四川省国土资源厅办公室 关于印发达州市达县堡子镇小学危岩滑坡、 桥湾乡正街滑坡等2个特大型地质灾害治理 工程项目竣工最终验收意见书的通知

达县堡子镇小学危岩滑坡 治理工程项目

竣工最终验收意见书

达县桥湾乡正街滑坡治理工程项目

桩表层脱落部位整改图片

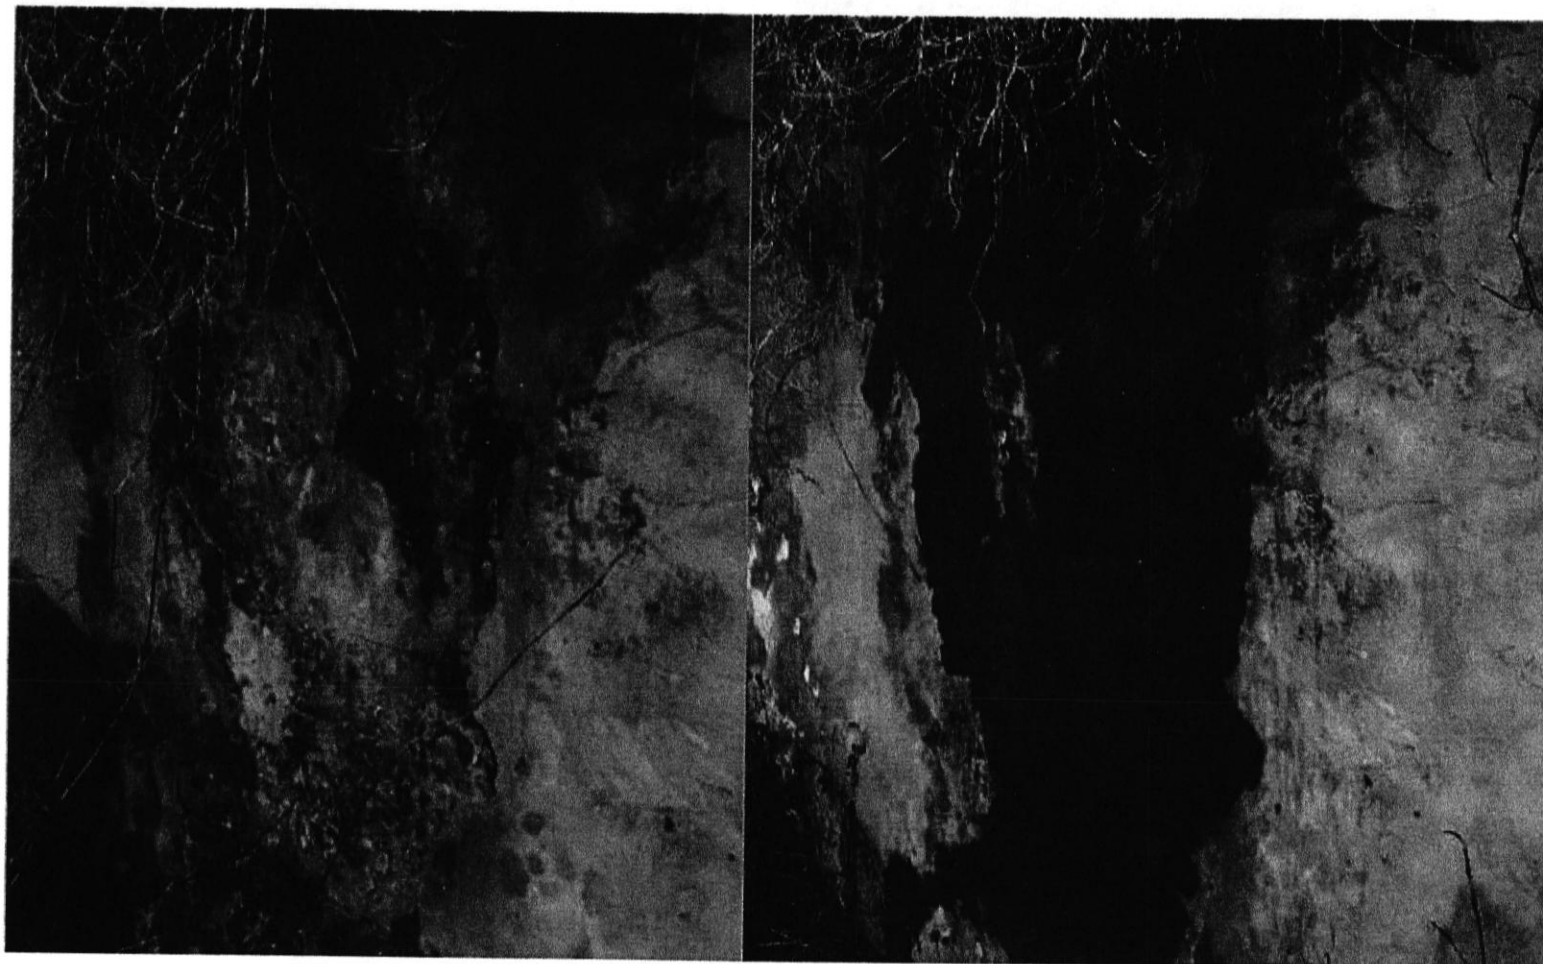
- ① 对桩表层脱落部位进一步处理,
- ② 落实初验“B区片石护坡变形裂缝原因及整改”的意见
- ③ 在库水位变化较大的期间及暴雨期间, 加强边坡监测。
- ④ 完善相关材料

我公司对抗滑桩表层脱落现象进行了排查，存在 B 区抗滑桩 K6、K5 与 K6 之间桩间板局部表层脱落，采用水泥砂浆涂抹平整进行了整改。（见附件 1、附件 2）

B区抗滑桩表层脱落： 整改前图片

整改后图片
